第7号 公共施設再配置 長穂かわら版

長穂地域モデル事業の第7回ワークショップを8月28日（日）に開催しました。

《徳山高専の学生が再度整理・検討を行った案》

1班

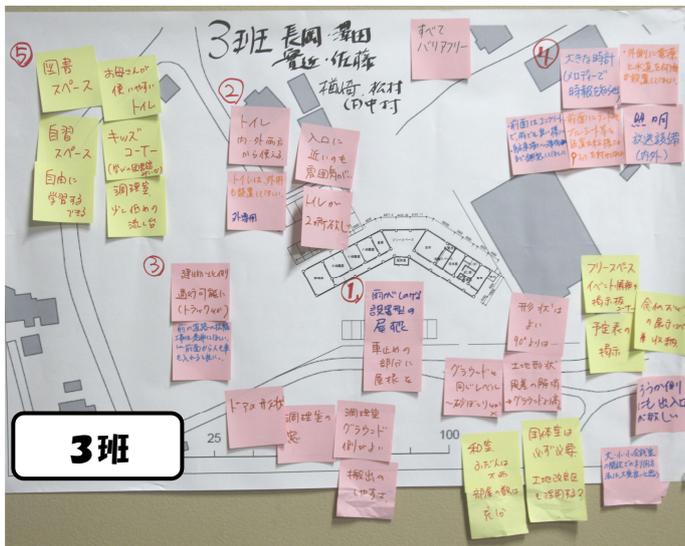
◆建物の形は90度にする
◆小会議室を1つ減らし和室にする
◆トイレの位置は中央の玄関の近くへ
◆屋上と体育館は渡り廊下で繋ぎ、その下を車が通れるようにする
◆調理室は現在の規模と同程度にする
